„Zdvoukolejnění trati Branický most - Praha-Krč - Spořilov“

Vysvětlení, změny a doplnění zadávací dokumentace - Dodatek č. 13

SO 06-11-01 k dotazu č. 76

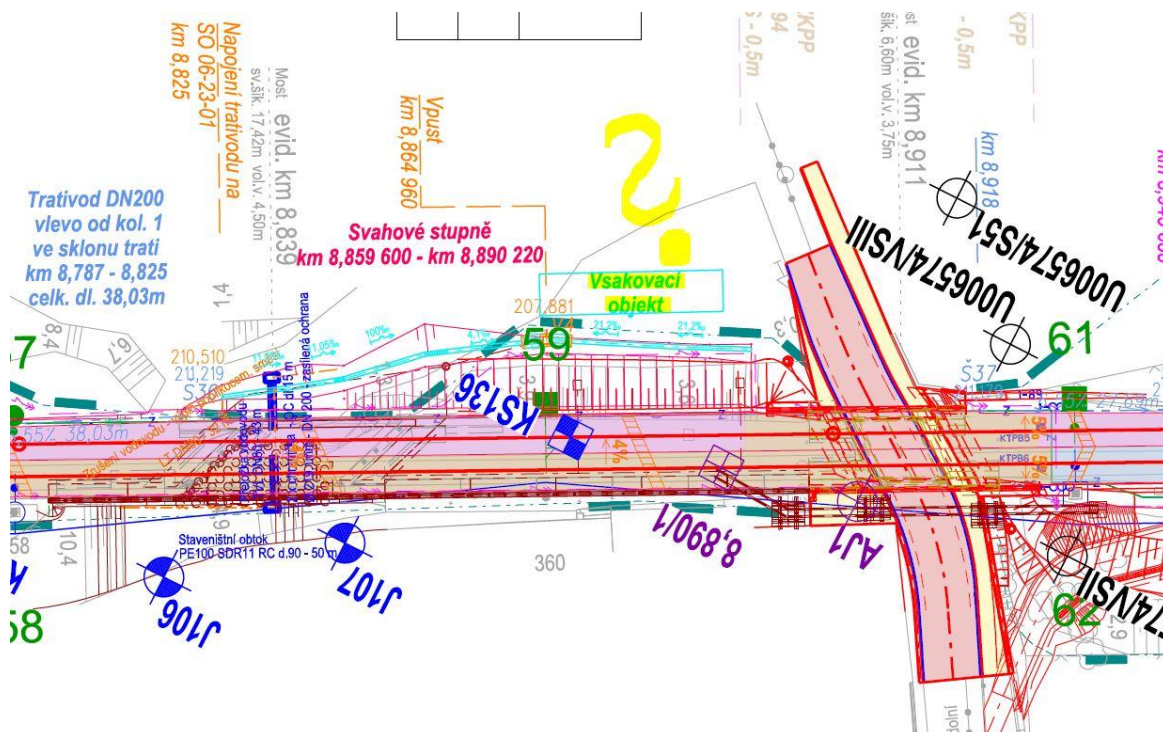
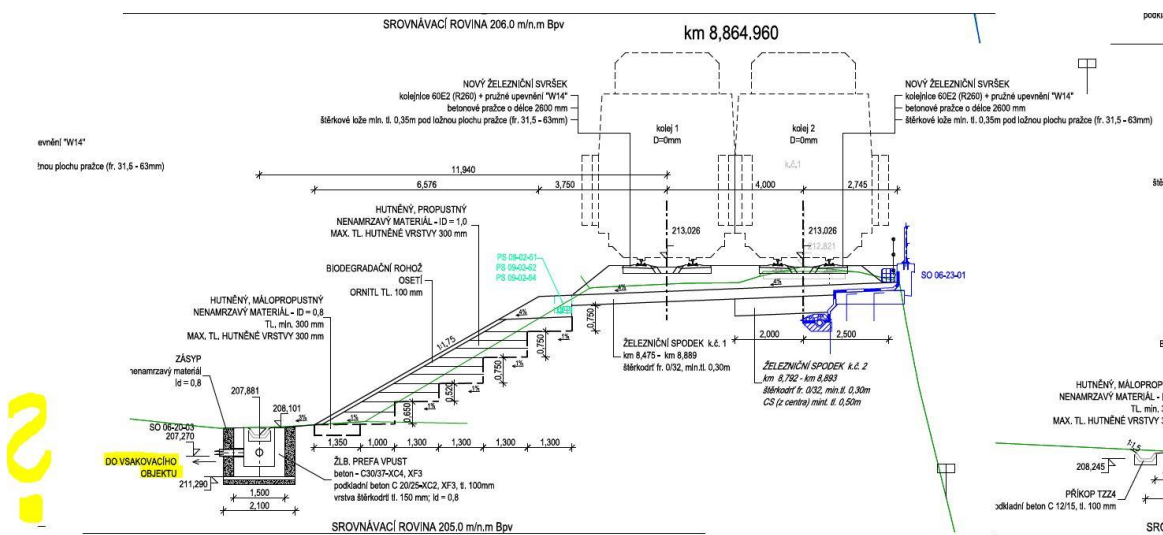
Na základě této vaší odpovědi ani informací dostupných z PD není možné nechat zpracovat použitelnou cenovou nabídku. Zmiňujete, že Ve výkresové části je dále uvedeno,

že příloha bude použita jako podklad pro zpracování realizační dokumentace systému odvodnění (dodavatele retenčních bloků).

V TZ je sice uvedeno následující:

Z důvodu nemožnosti odvedení vody do kanalizace případně přímo na terén bude nutné v km 8,865 zřídit vsakovací objekt. Do tohoto objektu bude svedena voda z:

- Odvodnění železničního spodu.
- Odvodnění mostního objektu SO 06-20-03.
- Odvodnění z SO 06-24-01.

Návrh a posouzení vsakovacího objektu je zpracován v příloze č. 3.002.

Ale nenašli jsme uvedenou přílohu a z řezu ani ze situace není nic bližšího zřejmé, viz výstřižky z uvedených výkresů.

Součástí dokumentace je samostatná příloha Návrh a posouzení vsakovacího objektu v km 8,865. Jedná se o přílohu 3. 002.
